PRIEŠGAISRINĖS APSAUGOS IR GELBĖJIMO DEPARTAMENTAS
PRIE VIDAUS REIKALŲ MINISTERIJOS

UAB „ID PROJEKTAS“
Projekto vadovei
Irinai Demidovai-Buizinienei

DĖL TEISĖS AKTŲ NUOSTATŲ TAIKymo

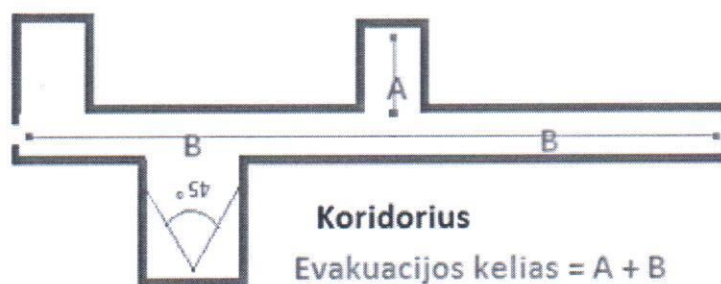
Klausimas. Vadovaujantis GSPR taisyklių 99.3 punktu evakuacija iš patalpos galima per kitą tame pat aukšte esančią pagal sprogimo ir gaisro pavojų nepavojingą gaisrinį skyrių ar patalpą, turinčią pirmiau nurodytus evakavimo(si) kelius. Todėl prašome išaiškinti kaip turi būti nustatomas evakuacijos kelio ilgis iš tokių visuomeninės paskirties patalpų. Ar teisingai suprantame, kad atveju, kai evakuacija vyksta per saugią patalpą (patalpą Nr. 2) evakuacijos kelio ilgis, plotis ir evakuacinių išėjimų skaičius turi būti parenkamas analogiškai kaip ir pirmai patalpai, tik papildomai įvertinus žmonių skaičių, kuris gali būti toje antroje patalpoje? Ar evakuacijos kelio ilgis per dvi patalpas turi būti toks kaip ir vienai patalpai?

Atsakymas. Atkreiptinas dėmesys, kad visuomeninės paskirties patalpose evakavimo(si) kelio ilgis (paveiksle A ir B ilgiai) nuo tolimiausios žmonių buvimo vietos patalpose, iki evakuacinio išėjimo nagrinėjamas pagal VSGS taisyklių 81 punkto 4 lentelę. Leistinas koridoriaus

evakavimo(si) kelio ilgis koridoriumi (paveiksle C ilgis) nustatomas pagal VSGS taisyklių 82 punkto 5 lentelę, atsižvelgiant į juo evakuojamų žmonių srauto tankį (žm./kv. m). Evakuacinių išėjimų ilgiai iš patalpų (žmonių skaičius nevertinamas) nustatomi iš VSGS taisyklių 4 lentelės kiekvienai patalpai atskirai ir nesumuojami. Įgyvendinant GSPR taisyklių 99.3 punkto evakuavimo(si) kelio nuostata, evakavimo(si) kelias iš 1 ir 2 patalpos toliau turi vesti tiesiai į lauką arba koridoriumi, vestibuliu, laiptine į lauką.
